**Project:** vervolgonderzoek vernieuwbouw  
pand 9.

**Projectnr:** 25-5504

# Vervolgonderzoek vernieuwbouw pand 9 Zaltbommel

## 6.5. Gevels isoleren + kunststof ramen

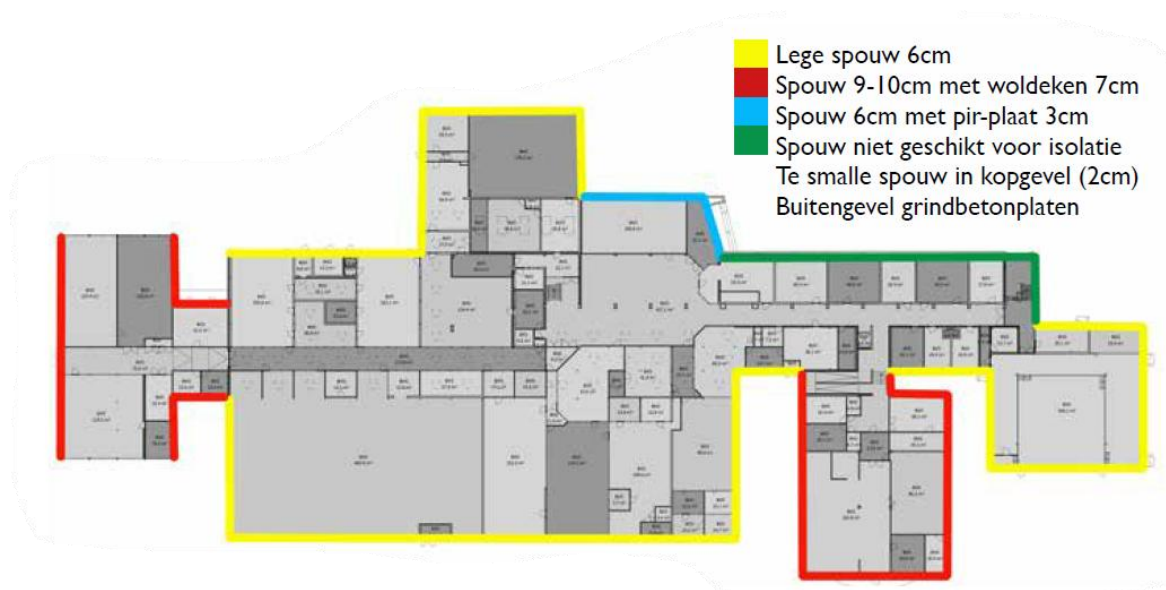
**Geel, lege spouw.** Het in het haalbaarheidsonderzoek opgenomen vullen van deze spouw met een opschuimende isolatie die de gehele spouw zal vullen is een goede methode om deze spouwmuur te isoleren.

In het haalbaarheidsonderzoek wordt ook het gebruik van EPS parels omschreven. Onze voorkeur gaat uit naar het opschuimende animotherm omdat hierbij bij eventuele toekomstige muurdoorbrekingen het materiaal zich niet zal gaan verplaatsen.

Het gekozen animotherm heeft een Lambda-waarde van 0.0327 W/M.K waardoor de spouwmuur van RC 0,38 naar RC 1,35 wordt verhoogd. Daarbij zullen eventuele kieren door dit schuim worden gedicht waardoor de infiltratiefactor van het gebouw omlaag zal gaan. Deze actie heeft zeker nut.

**Rood, spouw met 70 mm minerale wol.** Het betreft hier het vullen van de nog niet gevulde gedeelte van de spouw. Het effect van deze actie is daardoor gering. In dit geval zal de RC-waarde van 2,5 m.K/W naar 3,0 W/m<sup>2</sup>.K worden opgetrokken. Deze actie zou achterwege kunnen worden gelaten.

**Blauw, spouw met 30mm PIR plaat.** Ook voor dit geveldeel is de toename van de isolatiewaarde gering, waarbij komt dat slechts een gedeelte van deze gevel grenst aan een verblijfsgebied. Ook deze actie zou achterweg kunnen worden gelaten.

**Groen, te smalle spouw.** Het betreft hier de ruimte achter de prefab betonnen gevelpanelen. Voor dit gedeelte hebben wij een andere oplossing. Zie punt 6.5.2.

**De totale kosten voor het renoveren van de spouwmuren schatten wij hiermee op € 24.200,-**

### 6.5.2. Gevels in prefab beton

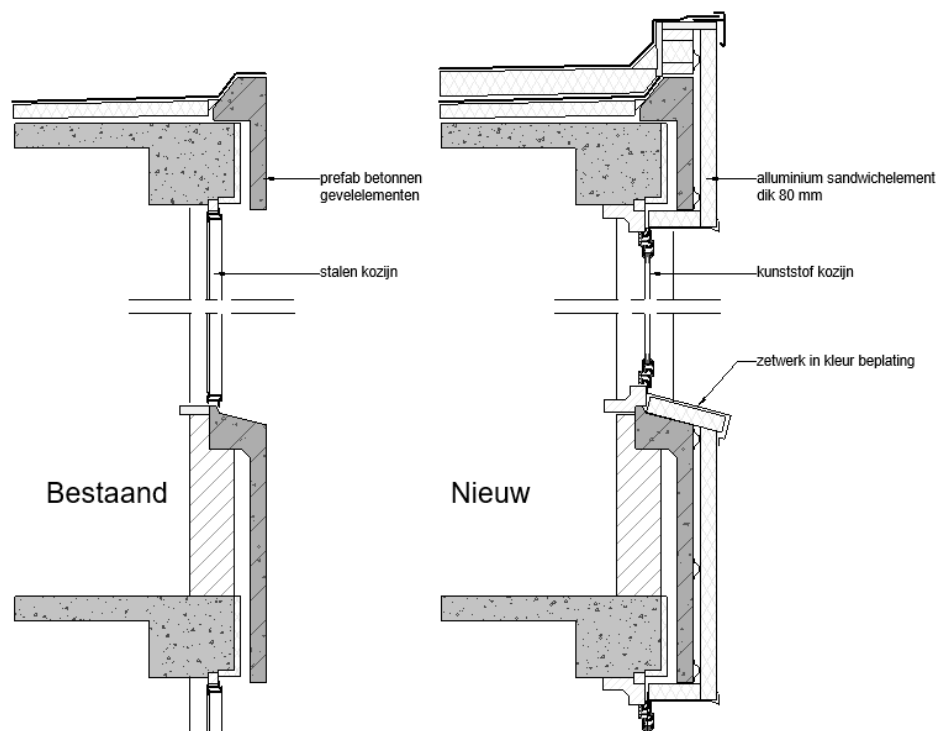
In het haalbaarheidsonderzoek is gesteld dat deze geveldelen niet met spouwmuurisolatie na te isoleren zijn -wat juist is- en wordt de het isoleren van de gevels gezocht in het van binnen uit isoleren van deze geveldelen (zie het hoofdstuk "Binnenruimtes" in het haalbaarheidsonderzoek).

Deze methode is noodgedwongen en niet ideaal omdat bij iedere aansluiting van en binnenwand er een doorbreking van de isolatieschil wordt gevormd.

Door de gevel aan de buitenzijde te bekleden met een isolerende sandwichbeplating kan de isolatieschil naadloos aansluiten op nieuwe dakisolatie en ook doorlopen over de gehele gevel. Daarbij komt dat deze renovatiemethode nagenoeg geen hinder oplevert voor de gebruikers.

Doordat de betonnen gevelelementen op deze manier behoren tot het "warme" gebouw worden koudebruggen voorkomen.

schatten wij op  $820 \text{ m}^2 * € 120,-/\text{m}^2$  (incl toeslag vanwege bewerkelijkheid) = € 98.400,-

**Totaal: € 141.600,-**

### 6.5.4. Kozijnen in staal

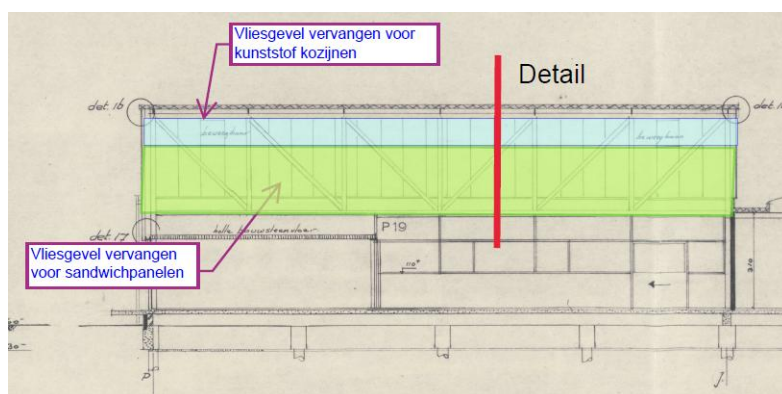
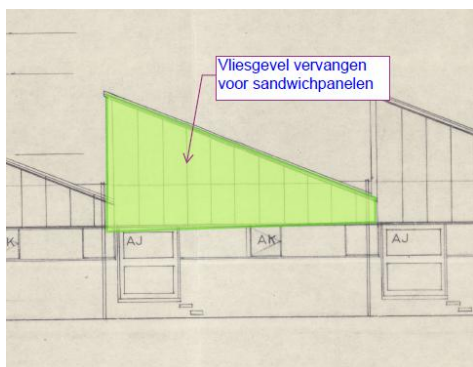
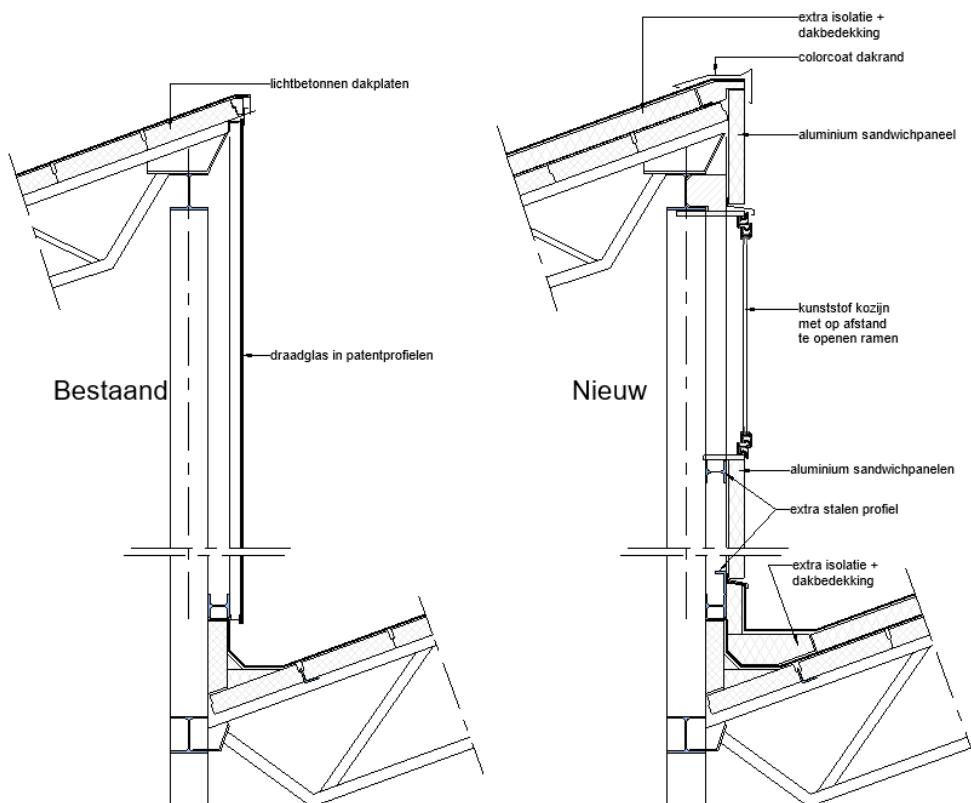
De ongeïsoleerde stalen kozijnen dienen te worden vervangen, zoals dit ook gedeeltelijk in het haalbaarheidsonderzoek is opgenomen. Om dit mogelijk te maken zullen de stelkozijnen moeten worden aangepast. Deze post dient te worden ondergebracht bij de leverancier van de kunststoffen kozijnen.

Het toepassen van voorzetramen aan de binnenzijde van de ramen waarbij de oude ramen niet worden vervangen hebben we in dit advies niet overgenomen. We zijn van mening dat dit in beheer en onderhoud niet ideaal is en ook niet past bij de gewenste nieuwe levensduur van 25 jaar.

Bij het voormalige praktijklokaal, waar nu de kringloopwinkel is gevestigd, adviseren wij om de glazen gevels met patentroeden te vervangen voor geïsoleerde sandwichplaten. Naast het gegeven dat sandwichplaten vele malen goedkoper zijn dan aluminium of kunststoffen kozijnen, isoleren deze ook beter. Ook wordt hiermee de zontoetreding in deze ruimten verminderd waardoor in de zomermaanden de warmte wordt geweerd.

We stellen voor dit te doen zowel bij de kopgevels van de lessenaarsdaken (noord-westgevel en zuid-oost gevel) en gedeeltelijk aan de langszijde boven het dak (noord-oost zijde).

Aan de bovenzijde van deze langszijde zou een strook met kunststof kozijnen kunnen worden toegepast zodat er toch voldoende daglicht in de ruimte komt, en de ruimte ook op natuurlijke wijze kan worden geventileerd d.m.v. op afstand bestuurbare te openen ramen. Dit kan middels een zwengelbediening of een elektrische motor.

- Fasegewijs verwijderen stalen ramen en vervangen voor kunststof kozijnen, inclusief aanpassen stelkozijnen:  $1300 \text{ m}^2 * € 550,- = € 715.000,-$
- Aanpassen staalconstructie praktijklokalen 1 pst € 13.000,-
- Fasegewijs verwijderen vliesgevels en vervangen voor alu sandwichpanelen, rekening houdend met aanpassingen staalconstructie:  $720 \text{ m}^2 * € 120,- = € 86.400,-$
- Nieuwe kunststof kozijnen in de bovendakse gevels van de voormalige praktijklokalen (zie detail):  $130 \text{ m}^2 * € 320,- = € 41.600,-$
- **Totaal vervangen kozijnen in staal: € 856.000,-**

## 6.6. Isoleren dak

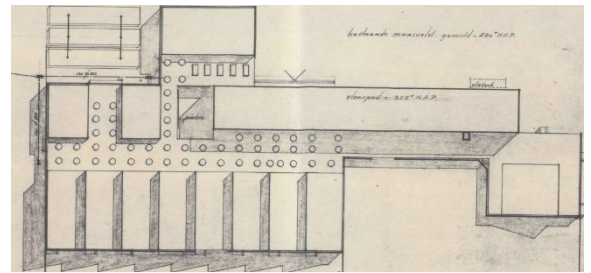
Wat we in ons advies wel willen meenemen is dat ook de hellende daken van de praktijklokalen van buitenaf worden geïsoleerd in plaats van van binnen uit.

Voor het vervangen van de lichtkoepels willen we voorstellen deze in aantallen terug te brengen van 56 stuks naar 25 stuks.

**De kosten van de dakrenovatie schatten we hierbij op een totaal van € 414.850,-**
